LuK Service Info

Part Nr. 635 1410 09 / 635 1410 10

Info: 635 1410 09 replaces / ersetzt
/ remplace / sustituye a / sostituisce
135 0221 10 & 335 0150 10

TB2017

Flywheel
Schwungrad
Volant-moteur
Volante-motor
Volano

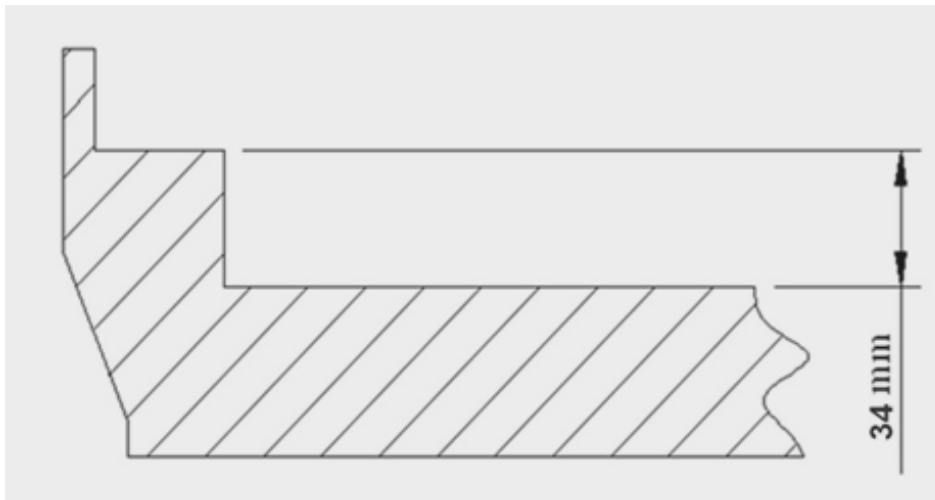
Not interchangeable with Valeo.
Flywheel pot depth must be 34mm.
Do not fit shims.
